INFORME DE HITO DE CONTROL

N° 039-2023-OCI/0338-SCC

**“EJECUCIÓN DE LA OBRA: MEJORAMIENTO Y
AMPLIACIÓN DEL SISTEMA DE ABASTECIMIENTO DE
AGUA POTABLE Y ALCANTARILLADO SANITARIO EN LA
CIUDAD DE HUACHIS, DISTRITO DE HUACHIS - HUARI -
ÁNCASH”**

HITO DE CONTROL N° 1: CULMINACIÓN DE OBRA

FOTOGRAFÍAS N° 5 Y 6
FILTRACIONES EN LA PARED DEL TANQUE IMHOFF

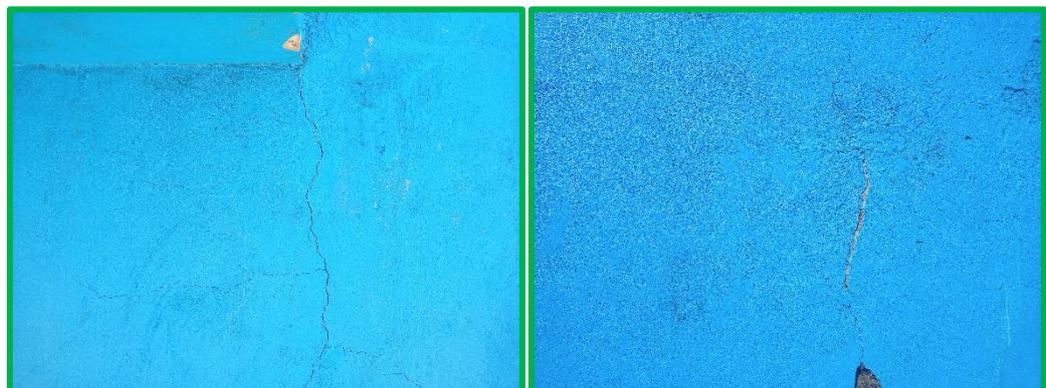
• Filtraciones en el tanque IMHOFF

Se advierte filtraciones en dos (2) paredes del tanque IMHOFF en la planta de tratamiento de aguas residuales (PTAR), tal manera que se observa goteos en la parte inferior de la pared del mayor lado exterior, como se visualiza en las fotografías a continuación:

IMAGEN N° 2
SE OBSERVA QUE EL PERFIL DEL TERRENO QUE CUBRE LA TUBERÍA DE PVC DE 200 MM DEL TANQUE IMHOFF AL FILTRO BIOLÓGICO Y DE ESTE A LA CÁMARA DE CONTACTO DE CLORO

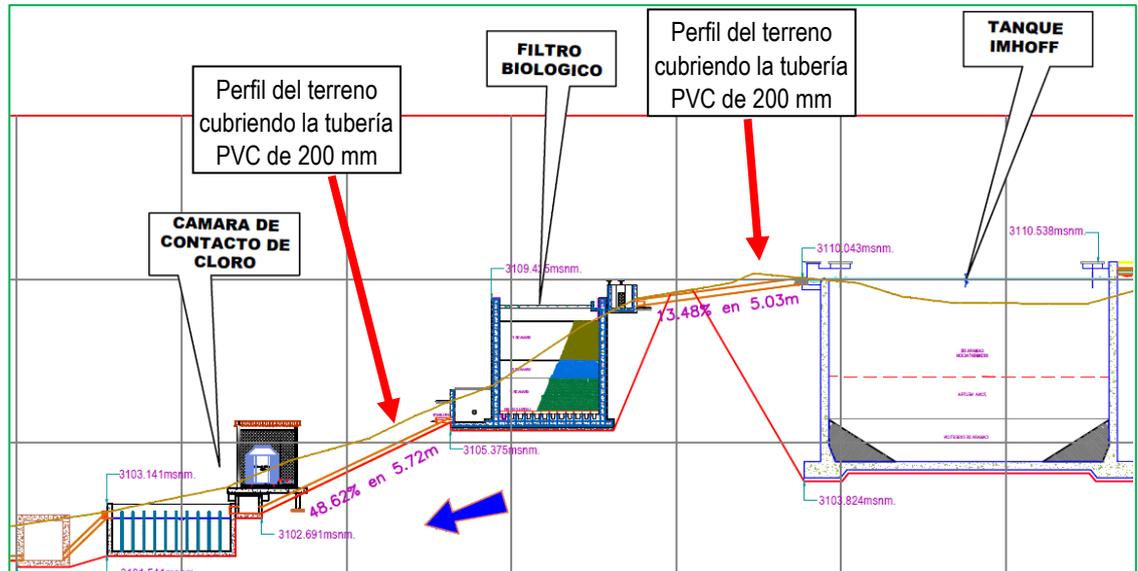
- **Tubería de PVC expuesta de 200 MM**

Se advierte tubería de PVC de 200 mm color anaranjado que conecta del tanque Imhoff al filtro biológico y del mismo al lecho de secado, se encuentran al aire libre, expuestos al sol, como se visualiza a continuación:

Asimismo, se observa tubería de PVC de 200 mm color anaranjado a salida de la cámara de contacto de cloro descubierto al aire libre, como se visualiza a continuación:

Al respecto, el plano PTAR PERFIL LONGITUDINAL, Lámina PP-01 se observa que las tuberías de PVC de 200 mm que salen del tanque Imhoff, Filtro biológico y cámara de contacto de cloro se encuentran cubiertos o parcialmente cubierto, como se visualiza en las imágenes siguientes:

FOTOGRAFÍAS N° 14 AL 17
SE OBSERVA QUE LA TUBERÍA DE 110 MM NO SE HA INSTALADO, FALTA DE TARRAJEO DE LA PARED INTERIOR DEBAJO DEL CANAL DEL FILTRO BIOLÓGICO Y ADEMÁS COMPLETAR TARRAJEO DE OTRAS PAREDES Y FALTA COLOCAR EL FILTRO DE 1"

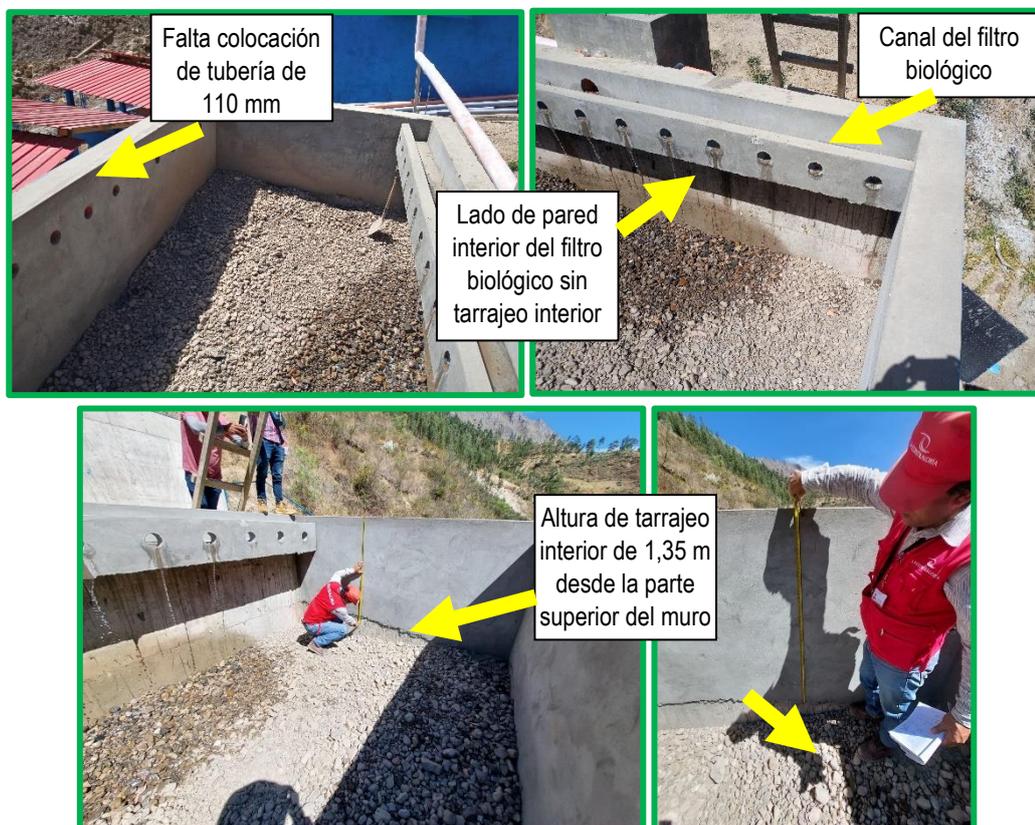
Sin embargo, durante la inspección física a la obra llevada a cabo el 18, 19 y 20 de julio de 2023, se constató al 19 de julio que se realizó la inspección a la Planta de Tratamiento de Aguas Residuales, aún no se había culminado las partidas del presupuesto adicional n.º 1 “03.04.04.05.01 TARRAJEO CON IMPERMEABILIZANTE C:A =1:1 e = 1.5 EN INTERIOR”, “SUMINISTRO E INSTALACIÓN DE CONEXIONES DOMICILIARIAS, TUB. PVC ISO 4435 S-20 DN 110MM”, “03.04.04.07.01 GRAVA ZARANDEADA 1”” y “03.08.09.01 INODORO TIPO TANQUE BAJO” como se puede visualizar a continuación en las fotografías siguientes:
